Evaluación del plan de gestión de residuos mineros y el análisis de rotura de presa de la mina de cobre de Touro y O pino de Cobre San Rafael

Evaluación del plan de gestión de residuos mineros en el estudio de impacto ambiental y el análisis de rotura de presa de la mina de cobre Touro de Cobre San Rafael, Galicia

Steven H. Emerman (El Dr. Steven H. Emerman tiene un Bachelor of Science (B.S.) en Matemáticas de la Universidad Estatal de Ohio, un Máster (M.A.) en Geofísica de la Universidad de Princeton y es Doctor (Ph.D.) en Geofísica por la Universidad de Cornell)

Presentado el 8 de enero de 2025, Revisado el 12 de enero de 2025

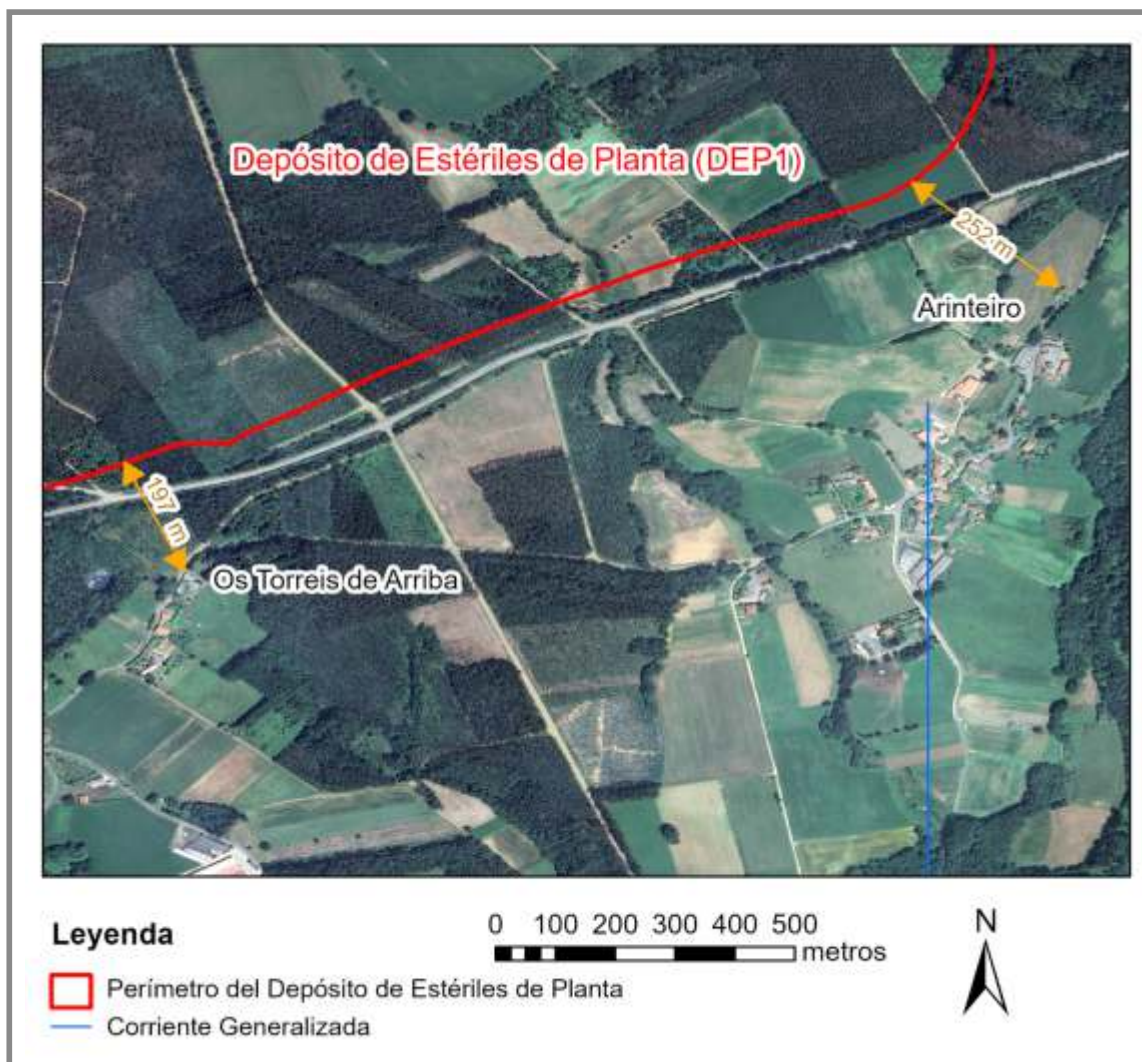
Aunque algunas jurisdicciones exigen una separación mínima de 10 kilómetros, la cual puede aumentarse hasta 25 kilómetros en algunas circunstancias, la presa de estériles de planta de la mina Touro estaría a sólo 197 metros y 252 metros de los núcleos de población de Os Torreis de Arriba y Arinteiro, respectivamente. Incluso China, que suele considerarse un país con normas ambientales y de seguridad pública débiles, exige una separación mínima de 1.000 metros.

El borde aguas debajo de la presa de estériles de planta de DEP1 estaría a sólo 197 metros del núcleo de población de Os Torreis de Arriba y a 252 metros del núcleo de población de Arinteiro (ver Fig. 4). Fig. 17a muestra la vista del sitio propuesto para la presa (línea de árboles al fondo) tal como se ve desde el núcleo de población de Arinteiro, mientras que Fig. 17b muestra la vista del núcleo de población de Arinteiro tal como se ve desde el sitio propuesto para la presa.

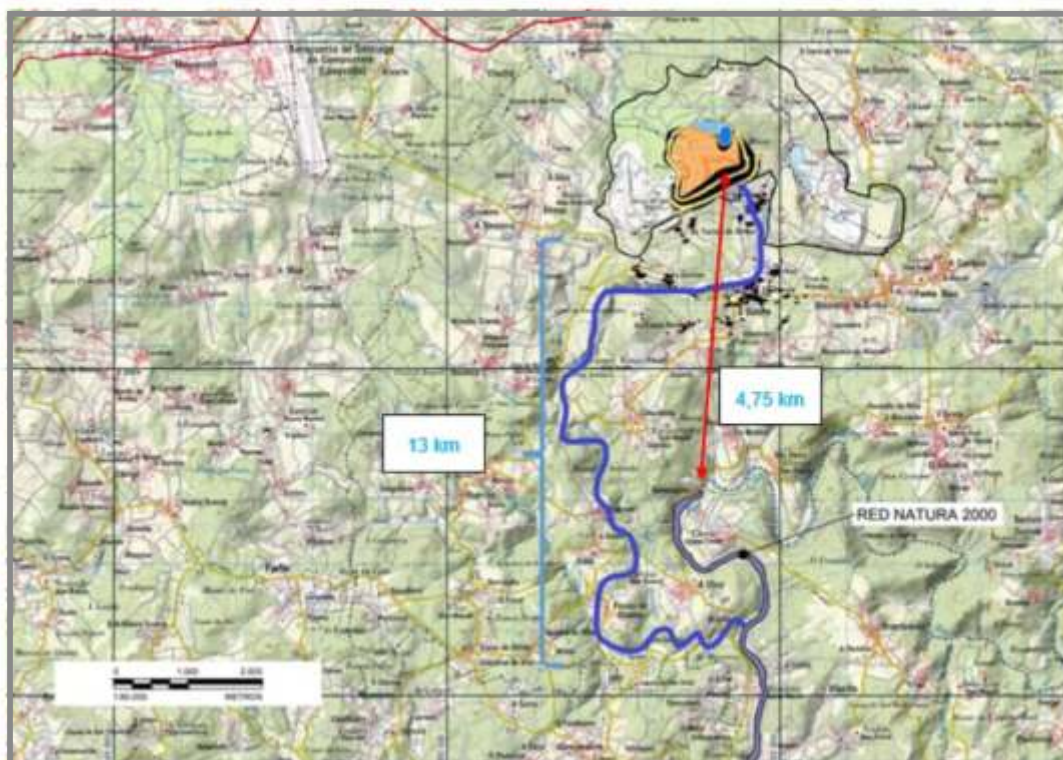
Durante la evaluación del anterior EIA, y en la posterior Declaración de Impacto Ambiental desfavorable de 28 de enero de 2020, las Administraciones gallegas que resolvieron la Declaración, indicaron el riesgo de que la rotura de la presa de estériles de planta de la mina de Touro pudiera afectar al sistema fluvial Ulla-Deza, clasificado como Zona de Especial Conservación (ZEC) de la Red Natura 2000.

El sistema fluvial Ulla-Deza se encuentra a tan sólo 4,75 kilómetros de la presa medidos en línea recta o 13 kilómetros medidos a lo largo de los cauces fluviales que llevarían los estériles de planta hasta el sistema fluvial protegido.

**Figura 13a.** La inclinación del terraplén exterior de la presa en el depósito de estériles de planta DEP1 sería de 1V:2H (26,6°), la cual es mucho más empinada que los estándares internacionales. Ver la parte aguas abajo de la presa en Fig. 13b. Figura de IGME (2022).

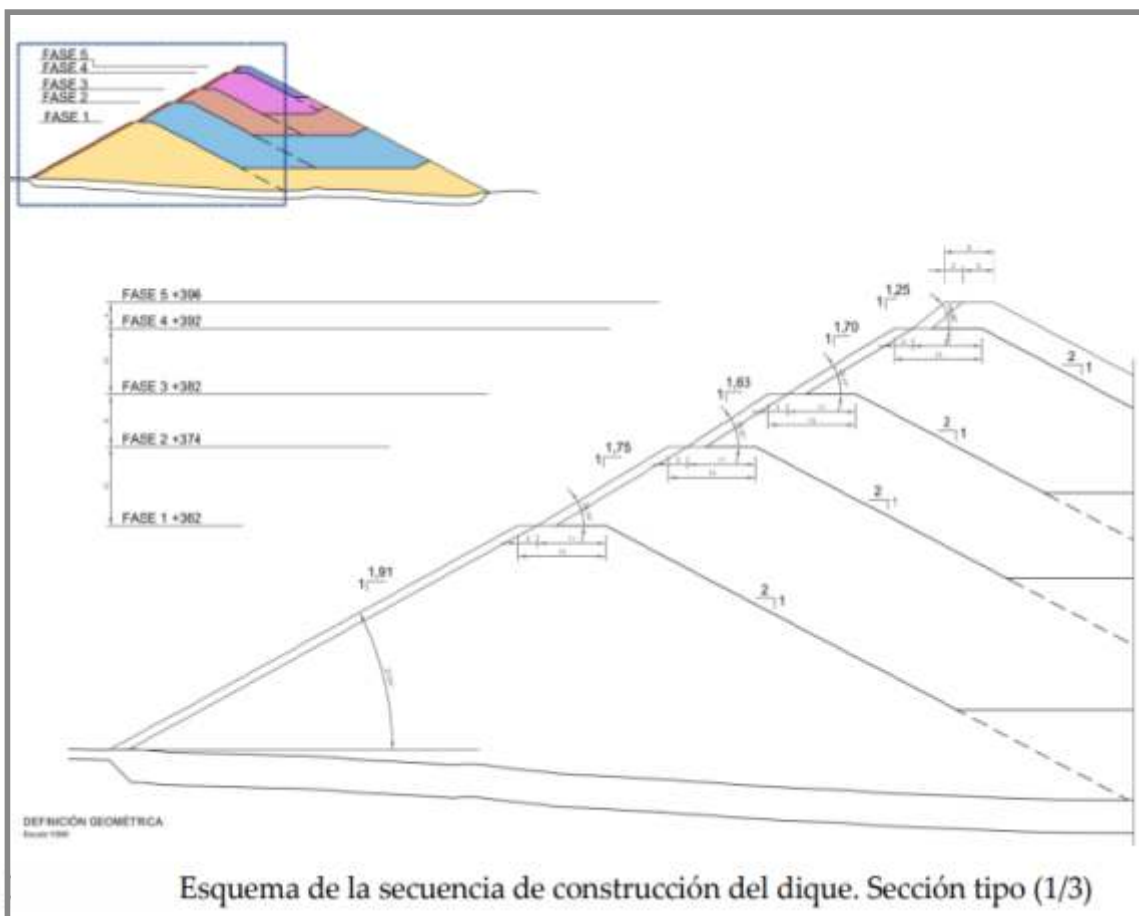
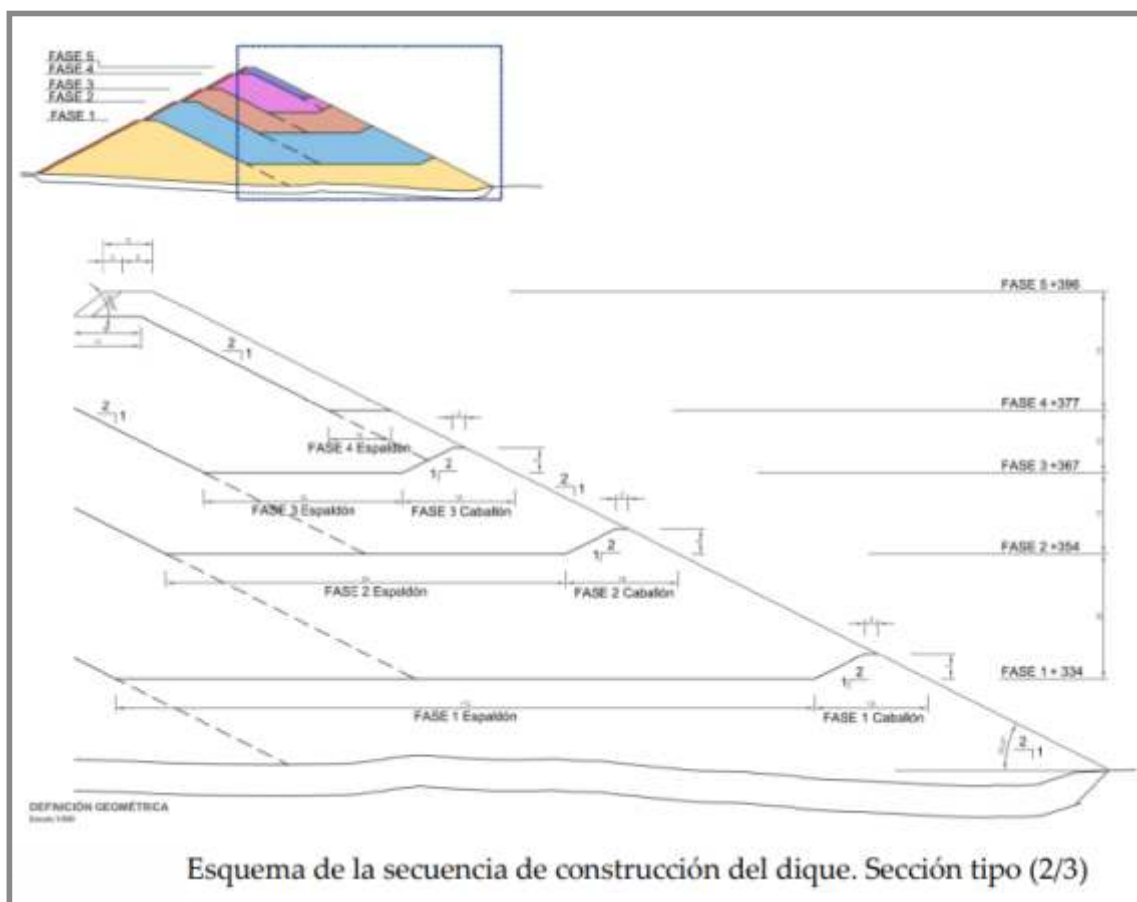
Las inclinaciones del terraplén exterior de la presa de estériles de planta serían de 1V: 2H, las cuales serían mucho más pronunciadas que el estándar del Cuerpo de Ingenieros del Ejército de los Estados Unidos de 1V: 5H para todas las presas y el estándar de la Comisión Europea de 1V: 3H para presas de estériles de planta. Los factores de seguridad de la presa de estériles de planta son inciertos porque no se han realizado mediciones de los

Se construiría una presa en estériles de mina NAG para confinar los estériles de planta. La presa se construiría utilizando el método aguas abajo (ver Figs. 8b y 13a-b) con una inclinación de terraplén exterior de 1V: 2H (1 metro vertical por 2 metros horizontal) o 26,6° con respecto a la horizontal (ver Figs. 13a-b), y con una altura final de 81 metros y una longitud de 3.148 metros (CRS Ingeniería, 2023a). La presa y toda la instalación de almacenamiento de estériles de planta se diseñarían para resistir la inundación con un período de retorno de 500 años (probabilidad anual de excedencia igual al 0,2%) y el terremoto con un período de retorno de 500 años.

Aunque aparentemente no existe una regulación española en lo que respecta a las inclinaciones de los terraplenes exteriores de las presas de estériles de planta, las inclinaciones previstas de 1V: 2H (26.6° desde la horizontal) para las presa de estériles de planta de la mina Touro (ver Figs. 13a-b) son demasiado pronunciadas en comparación con los estándares internacionales. Las pendientes suaves son un medio para evitar fallas por erosión interna (también llamada canalización), fenómeno en el que la filtración de agua a través de la presa o los cimientos es lo suficientemente rápida como para arrastrar partículas finas, lo que puede provocar una pérdida de integridad estructural, seguida de una ruptura de la presa. El caudal de agua es proporcional al gradiente hidráulico, que es la diferencia entre los niveles de agua en los lados de aguas arriba y aguas abajo dividido por la longitud del camino hidráulico.

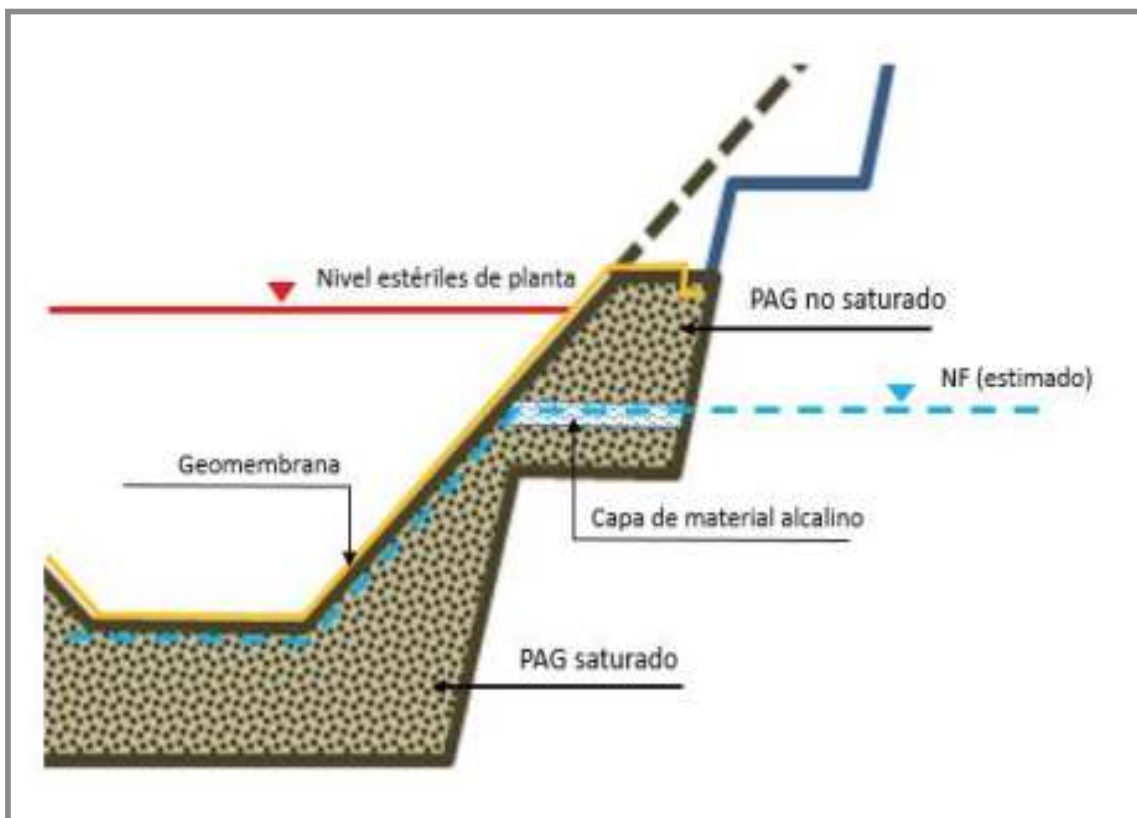
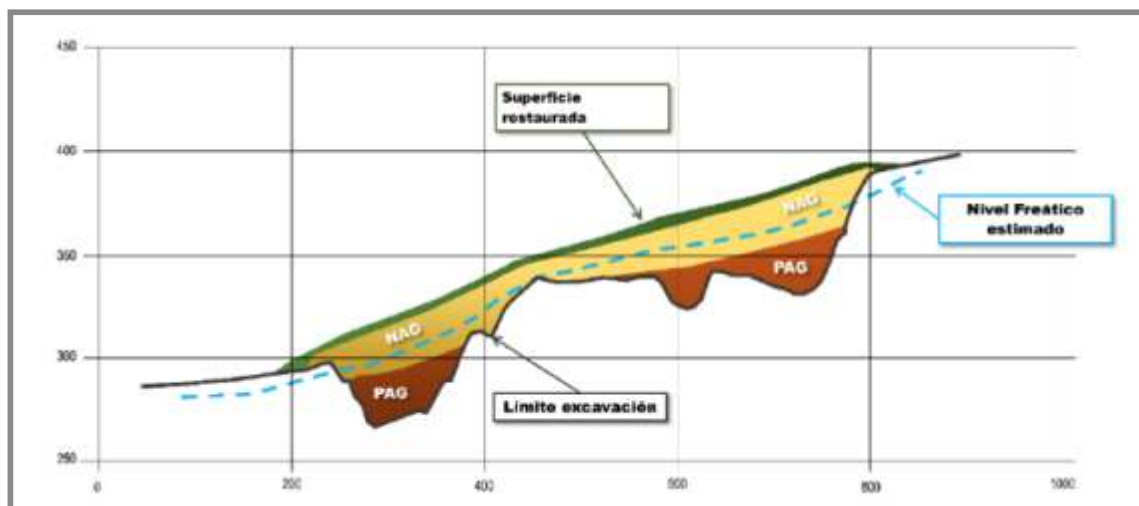
Sin embargo, el EIA no incluye ningún cálculo de la cantidad de material alcalino necesario ni ningún plan sobre qué hacer una vez que, con el transcurso del tiempo (años, décadas, siglos), se agote el material alcalino.

Además, el EIA no incluye ningún plan sobre qué hacer si el nivel freático disminuye, lo que sin duda es posible, ya que la expectativa es que los estériles de mina PAG se almacenen en la corta agotada a perpetuidad.

En el caso de los estériles de mina PAG en las cortas rellenadas, se evitaría el drenaje ácido de mina colocando una capa alcalina al nivel freático (ver Fig. 14a) y colocando los estériles de mina PAG debajo del nivel freático (ver Figs. 14b-c). El problema con el primer método es que el EIA no incluye ningún cálculo de la cantidad de material alcalino requerido ni ningún plan sobre qué hacer después de que el material alcalino se agote con el paso del tiempo (años, décadas, siglos). El problema con el segundo método es que el EIA no incluye ningún plan sobre qué hacer si el nivel freático disminuye, lo que ciertamente es posible ya que la expectativa es que los estériles de mina PAG se almacene de manera permanente en la corta agotada (ver Figs. 14b-c).

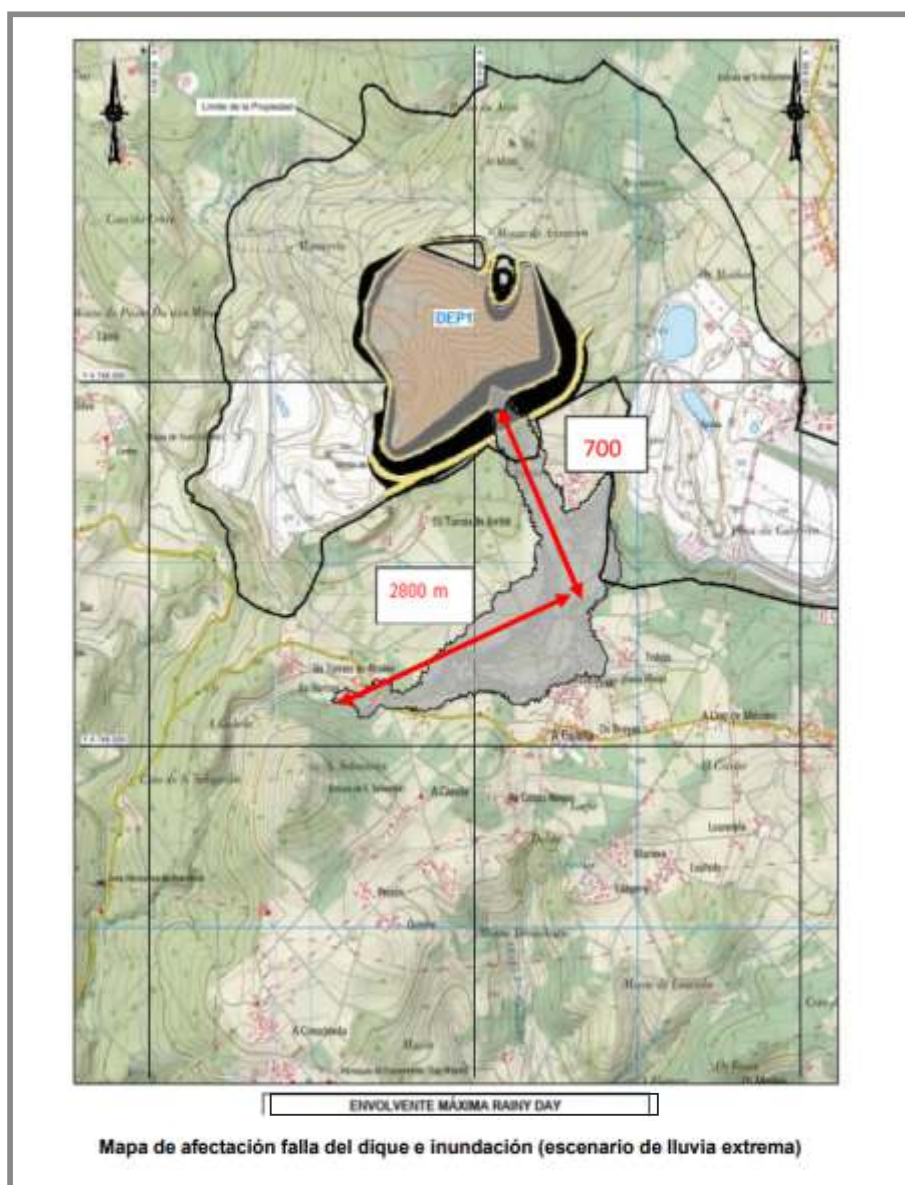
La situación es aún más confusa porque la suma de 700 metros y 2800 metros es 3500 metros y WSP Golder (2023) establece dos veces la distancia de escorrentía como 3500 metros, en oposición a la tabla de WSP Golder (2023) que establece 2788 metros como la distancia de escorrentía (ver Fig. 15). De acuerdo con WSP Golder (2023), “Un hipotético escenario de rotura se produciría potencialmente por 'Overtopping' o desborde del agua

sobrenadante, que si bien es un mecanismo de rotura que se considera posible, implicaría un episodio de acumulación de agua muy extraordinario para originar el transbordo y erosión del dique, o una acumulación significativa de agua acoplada con un sismo también muy extraordinario que pudiera llegar a romper el borde del dique, con una distancia acotada de aproximadamente 3,5 km desde el pie del dique ...

Ese análisis muestra que por un lado la hipotética rotura se limita a condiciones muy particulares y que es un escenario poco probable, y que la potencial ola de estériles se acotaría significativamente lejos de la ZEC, recorriendo potencialmente no más que un cuarto de los 13 km que serían necesarios para alcanzar ese espacio natural protegido. Esto queda sustentado por la simulación realizada entre los trabajos base de este Informe Pericial; simulación que evalúa que, en el escenario más desfavorable, la ola de estériles quedaría acotada a menos de 3.5 km de DET [Depósito de Estériles Temporal]". Si la distancia de escorrentía fuera de 3,5 kilómetros después de ocho horas, entonces la velocidad promedio del flujo aumentaría a 0,4375 kilómetros por hora.

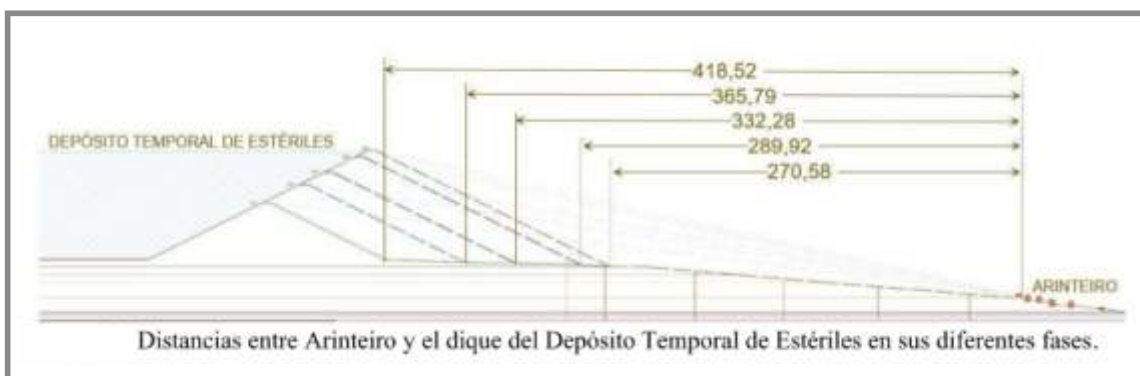
Según un informe de consultoría para la empresa minera que fue una respuesta a las críticas de Emerman (2018), “La distancia mínima entre la vivienda habitada más cercana y el DET será de 270 metros (Figura 14) [ver Fig. 18a en este informe].

El nuevo EIA no aclara cómo se midió la distancia, pero debería quedar claro que la distancia relevante es la distancia entre el borde aguas abajo de la presa y la casa más cercana.

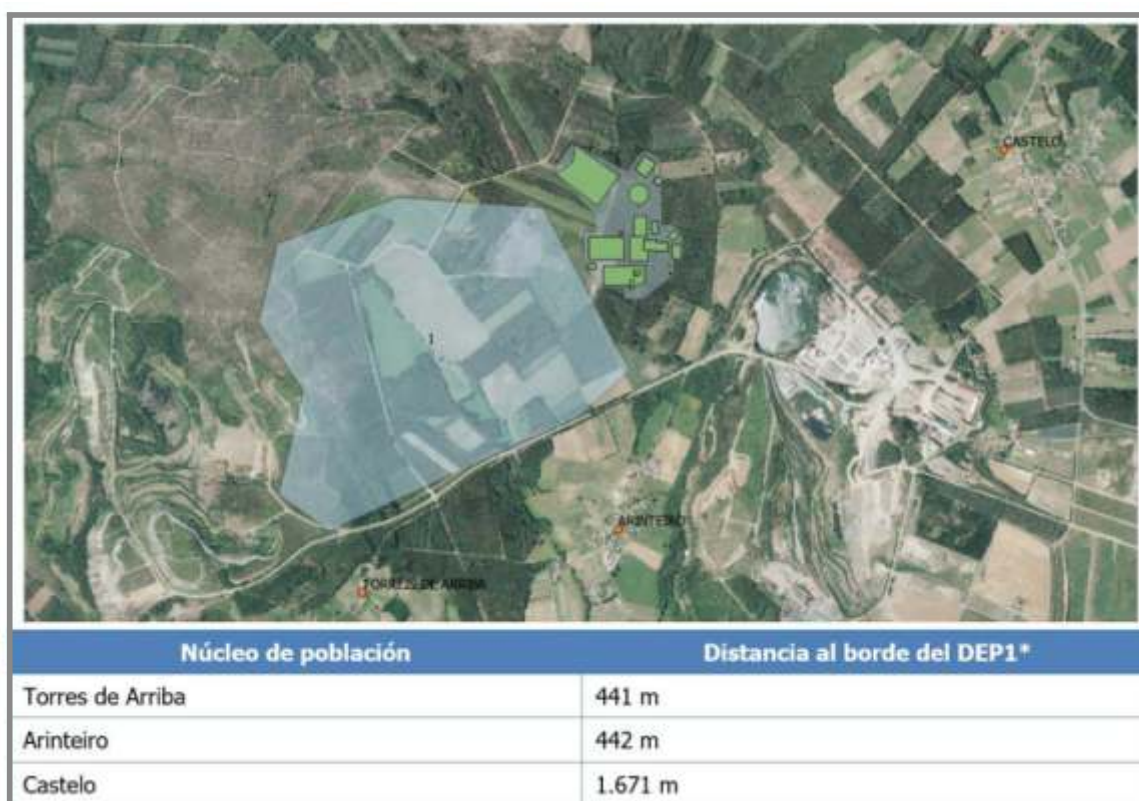
El nuevo EIA también indica una distancia de 441 metros entre el borde aguas abajo de la presa y Os Torreis de Arriba (llamado Torres de Arriba en el EIA), la cual es mucho mayor que la distancia de 197 metros que se midió en este informe (comparar Figs. 18b y 4).
